技術通知  78K0/1x2 マイクロコントローラ		発行番号	Z B G - C E - 0 9 - 0 0 0 1	1 / 2		
		発行日	2 0 0 9 年 6 月 1 0 日			
		発行元	NECエレクトロニクス株式会社 マイクロコンピュータ事業本部 汎用マイコンシステム事業部 分野マーケティンググループ			
文書分類	○	使用制限事項	バージョン・アップ	○	ドキュメント誤記訂正	その他
関連資料	78K0/1x2 ユーザーズ・マニュアル			資料番号:U19353JJ2V0UD00(第2版)

78K0/1x2 マイクロコントローラについて、ユーザーズ・マニュアルの誤記訂正と制限事項がございます。

- ページ 120 図 4-23 P121,P122 のブロック図

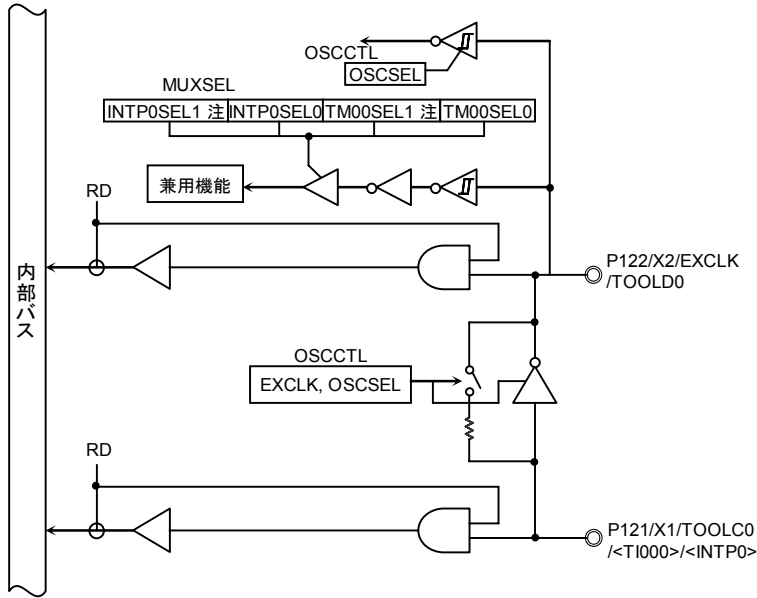
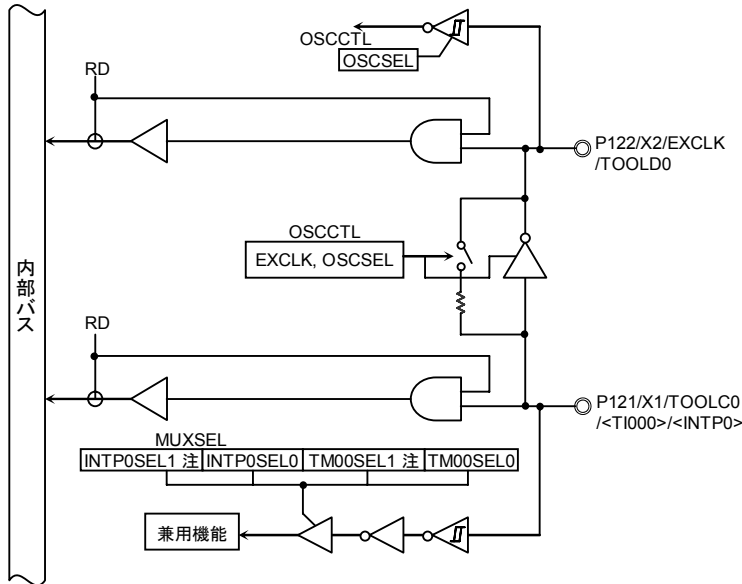
●項目1(誤記訂正事項): ポート 121(P121)ブロック図の誤記訂正

ユーザズ・マニュアルのポート機能の章に、ポート 121(P121)兼用機能の誤記訂正がございます。

ユーザズ・マニュアルの次回改版時(2009年7月予定)に修正いたします。
